TSI 01/13

Ford | Mazda | Volvo

028.230

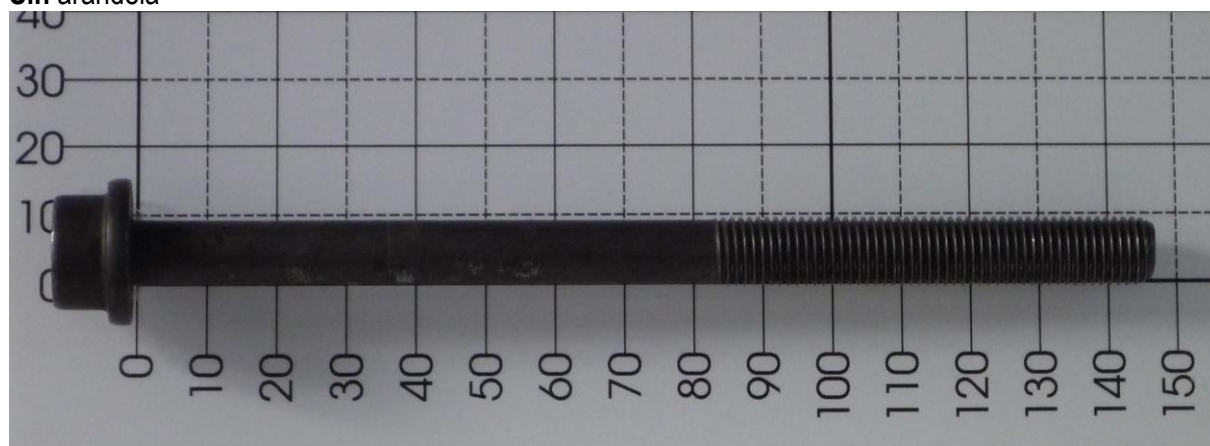
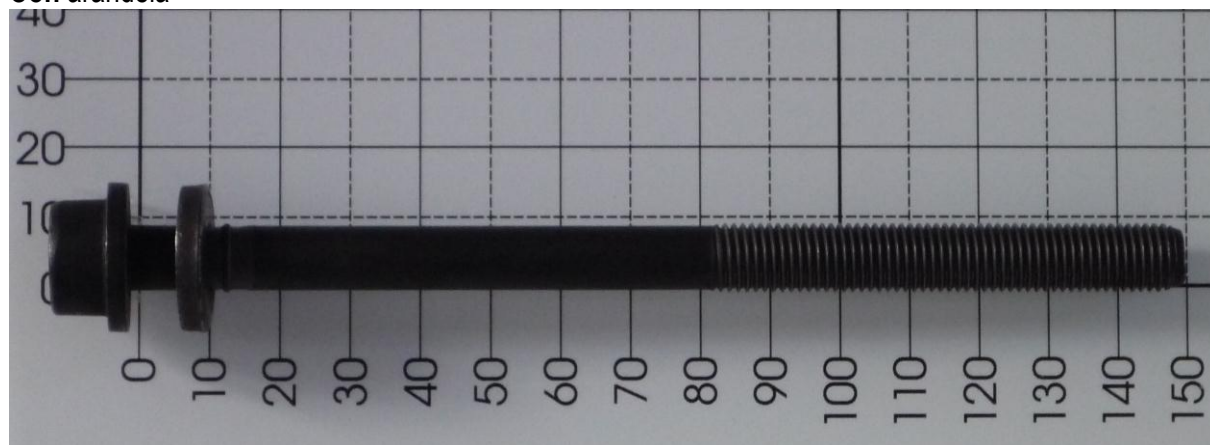
Nueva:

M10 x 1,25 x 145,5 Torx T55

Sin arandela

Sostituida:

M10 x 1,25 x 149,5 Torx T55

Con arandela

Nota: Los tornillos de culata son intercambiables.
